Изменение № 1 ГОСТ 398—81 Бандажи из углеродистой стали для подвижного состава железных дорог широкой колеи и метрополитена. Технические условия

Постановлением Государственного комитета СССР по стандартам от 27.03.86 № 731 срок введения установлен

Черт. 3

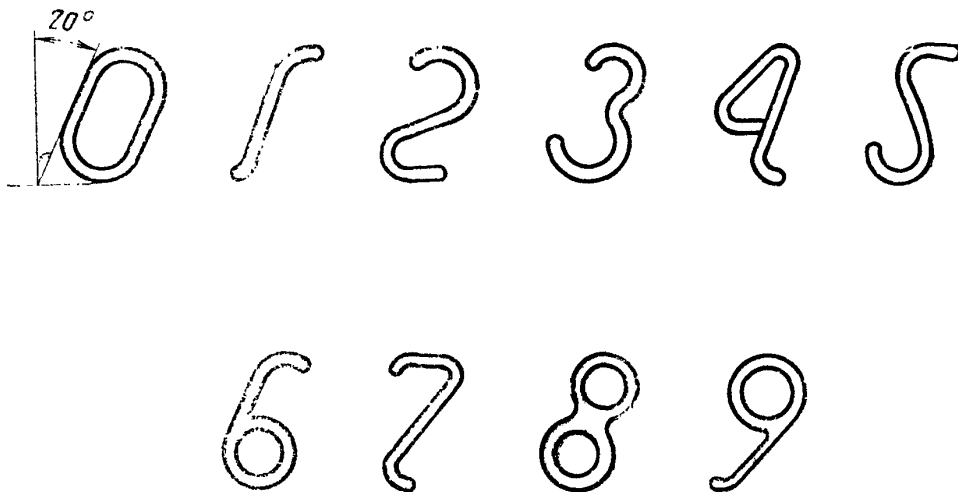
Пункт 4.1 после слов «для приемочных клейм» дополнить словами и чертежом — 3: «Маркировка на бандажах наносится клеймами, расположенными под углом $15\text{--}20^\circ$ и имеющими плавные очертания, скругленные вершины и притупленные углы, в соответствии с указанными на черт. 3.
